改善箇所説明図

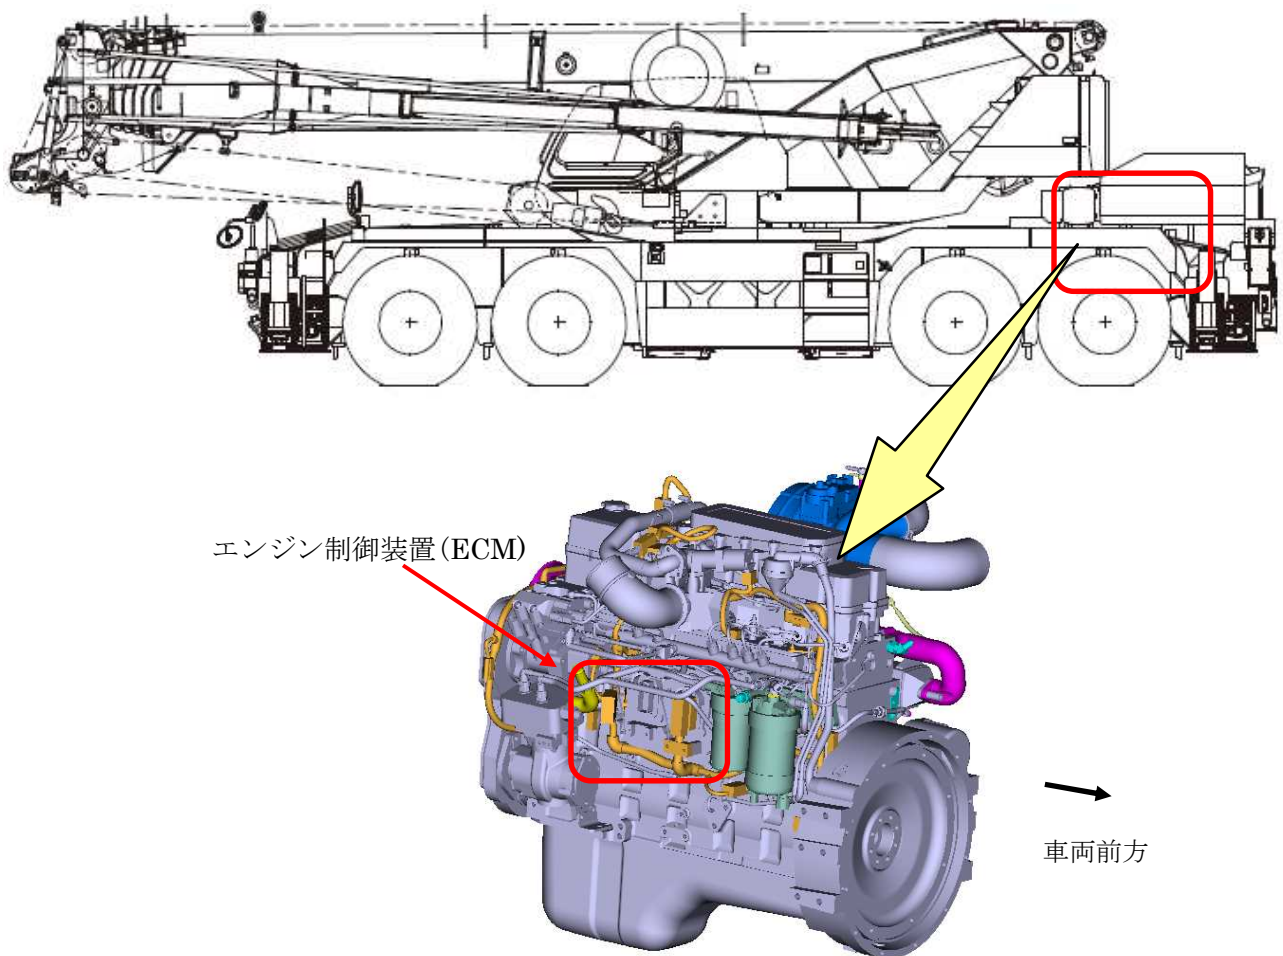
ホイールクレーンのエンジン制御装置（ECM）が、エンジン圧縮開放ブレーキを作動させる信号回路へ誤信号を発するため、エンジン圧縮開放ブレーキが正常に作動しないことがある。そのため、そのままの状態で使用を続けると、エンジン出力の低下若しくは白煙を排出し、最悪の場合、エンジンが停止するおそれがある。

全車両、エンジン圧縮開放ブレーキを作動させる信号回路に誤信号が発せられた場合に、エンジン圧縮開放ブレーキの作動を回避するリレー回路を追加する。

識別：所定位置の白色マーキングにより識別する。
